Oppdragsgjevar: **Rognaldsen eiendom as**
Oppdragsnr.: **5185709** Dokumentnr.: **1**

Til: Alver kommune
Frå: **Norconsult as**
Dato: 2020-01-14

► Tilleggsnotat til Detaljreguleringsplan for Alverstraumen kai

Fig 5 Illustrasjon av parkeringsetasjen datert 11.01.2018

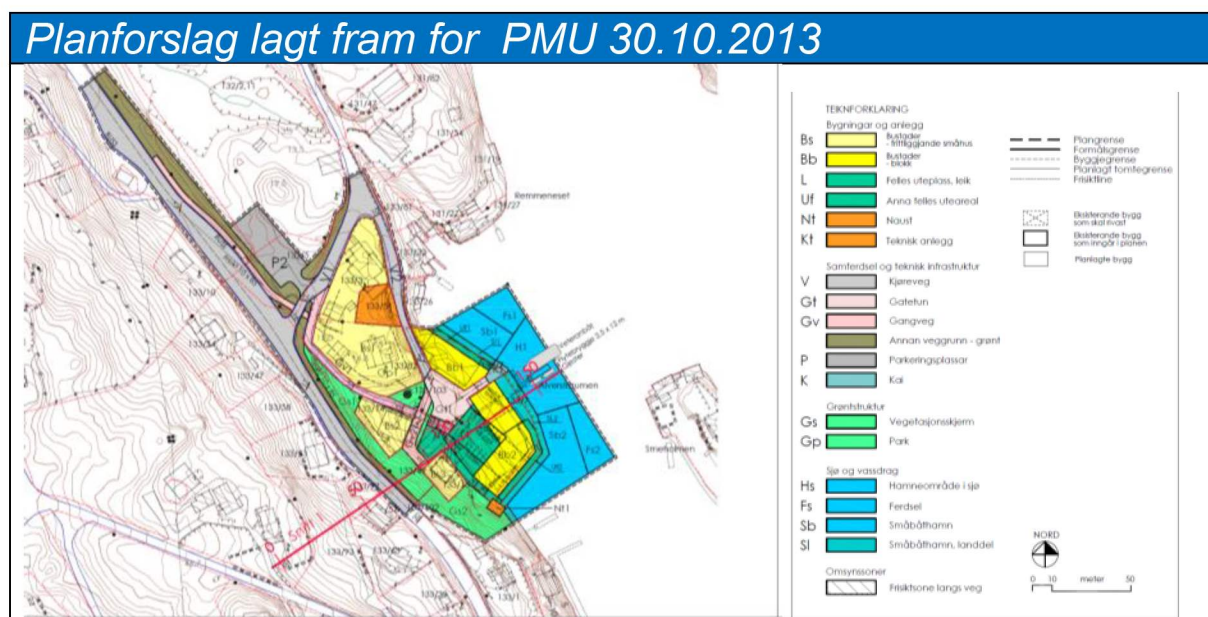
b) Krav om regulering i to plan, dvs eitt eige plan for parkeringskjellaren

Kommunen ynskjer at parkeringsetasjen vert regulert som eige plannivå. Norconsult meiner vedlegg av planteikningane av parkerings-etasjen kan fungera ev som juridisk bindande illustrasjon til reguleringsplanen om ynskjeleg. Planen viser talet på parkeringsplassar, to HC plassar inni anlegget og ein offentlig HC plass på kaiplan. Planen viser også plassering av bossrom med plass for bossdunkar.
